Pont-Sainte-Maxence, le 12 octobre 2020.

Objet : Avis de l'AU5V dans le cadre de la concertation publique - **demande d'autorisation de défricher d'une surface de 2 4202 ha sur le territoire de la commune de Pont-Sainte-Maxence (création de la route de Felgueiras pour désenclaver le quartier des terriers)**. [<https://www.oise.gouv.fr/Politiques-publiques/Environnement/Les-forets/Mise-a-disposition-du-public-sur-la-foret/Participation-du-public-Projet-de-defrichement-sur-la-commune-de-Pont-Sainte-Maxence>].

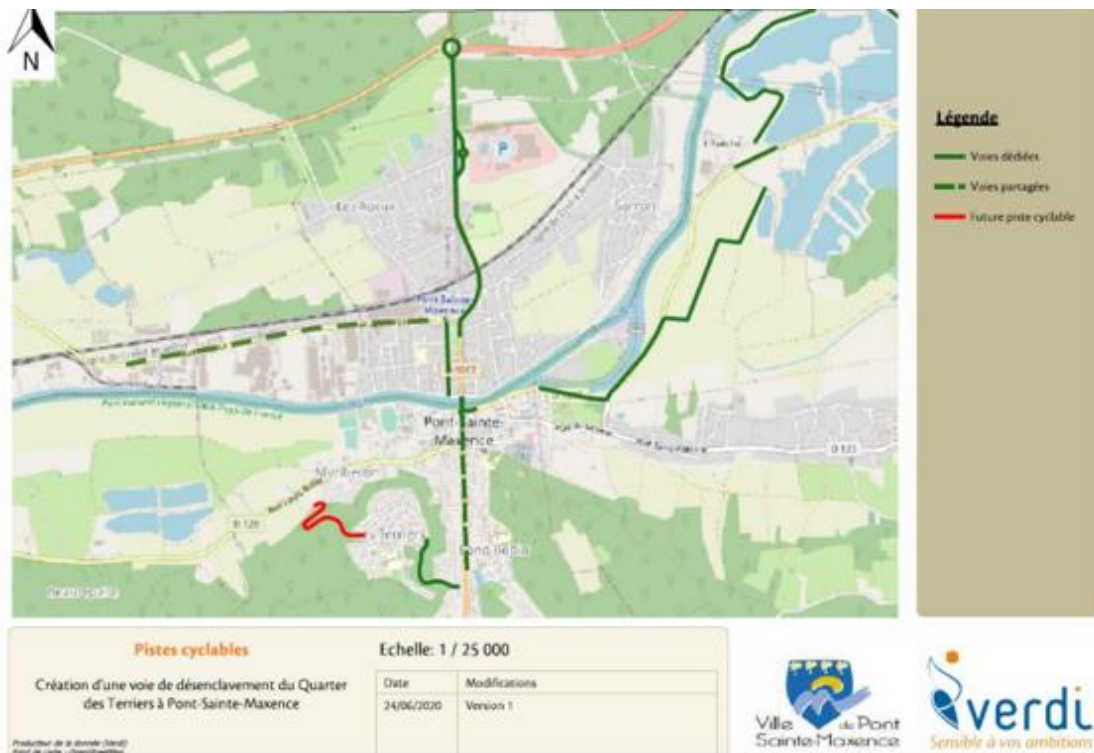
**De plus, l'aménagement proposé ne satisfait pas aux normes d'accessibilité fixées par la loi du 11 février 2005 et ses décrets d'application (n° 2006-1657 et 2006-1658) qui imposent –en l'absence de palier de repos– une pente maximale de 4%.**

Aucune demande de dérogation n'a, à notre connaissance, été sollicitée auprès de la commission départementale d'accessibilité.

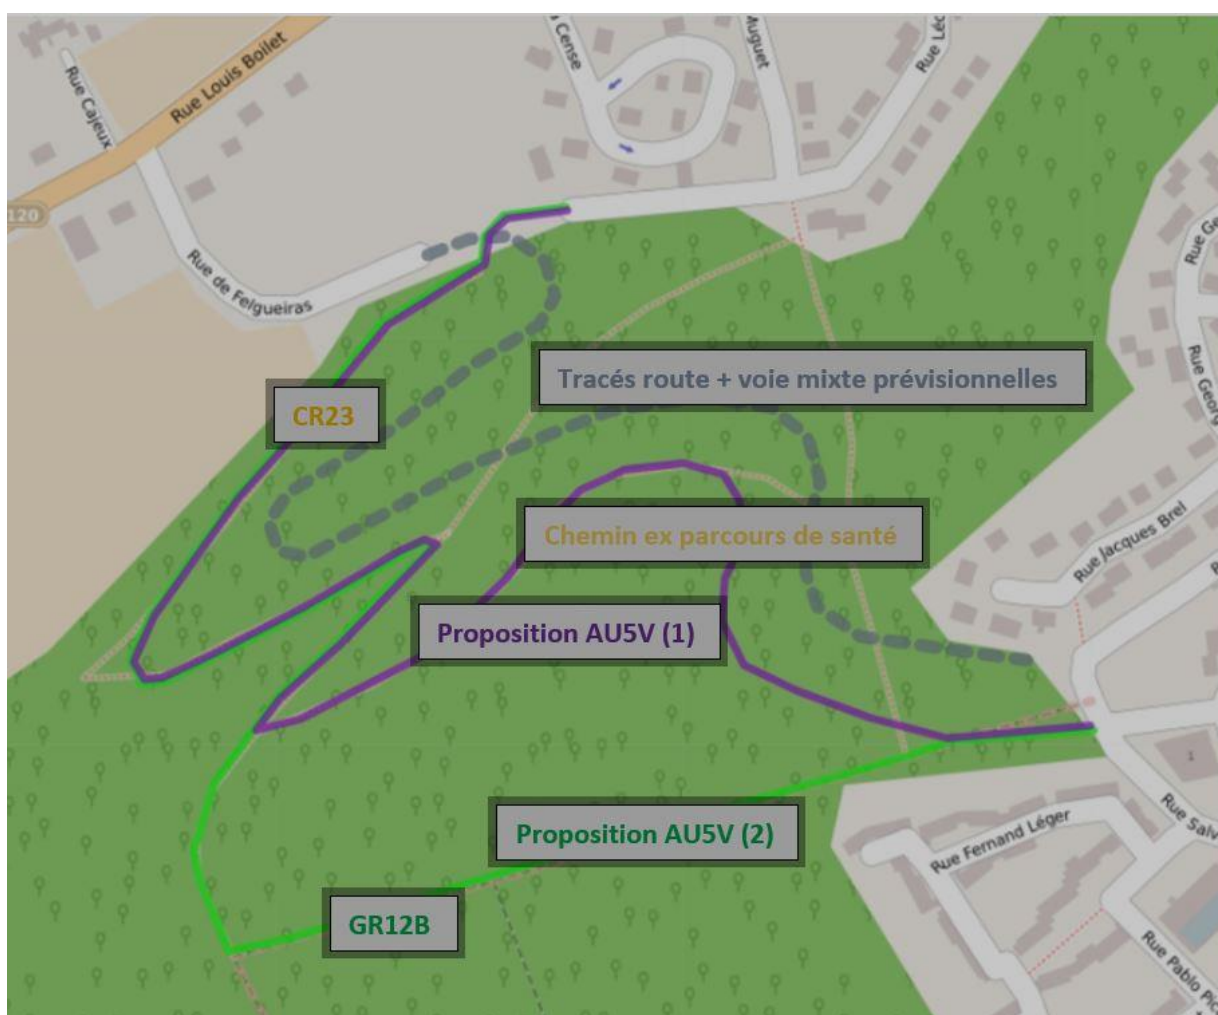
L'AU5V demande que la « voie mixte » envisagée en bordure de la route de Felgueiras soit remplacée par une vraie voie verte, respectant les critères d'accessibilité, avec une pente maximale 4% et une largeur de 3 à 5 m, en s'appuyant au maximum sur les sentiers existants qui doivent être conservés ou réaménagés lorsque les travaux les font disparaître.

Nous proposons, dans ce but, d'examiner une alternative à l'aménagement proposé qui répondrait aux objectifs d'une voie verte (prise en compte de l'accessibilité et des cyclistes non aguerris). La carte (openstreet map) et les photos ci-après permettent d'apprécier la proposition avec 2 options de tracés différents (en violet et en vert sur la carte).

Cette alternative s'appuierait sur des cheminements de randonnée existants mentionnés en p10, p263 de l'étude environnementale et sur la carte p11 du mémoire en réponse de la ville. Au bas de la côte parallèlement à la parcelle 326 (voir photo ci-après), il emprunterait le CR23 existant qui remonte progressivement le coteau pour rejoindre par un lacet un sentier très emprunté (non identifié CR, voir carte et photo ci-après) qui intercepte deux itinéraires pédestres, l'ancien parcours de santé et le GR12B. Cet itinéraire, quel que soit l'option, permettrait de ne pas dépasser une pente de 4%. En outre, il aurait pour avantages d'être beaucoup plus agréable, plus confortable et plus sûr pour les usagers que l'aménagement prévu le long de l'infrastructure routière et permettrait de contourner les arbres les plus remarquables sans devoir déboiser. L'option en violet permettrait par ailleurs de maintenir le parcours de santé sur un tracé légèrement différent.
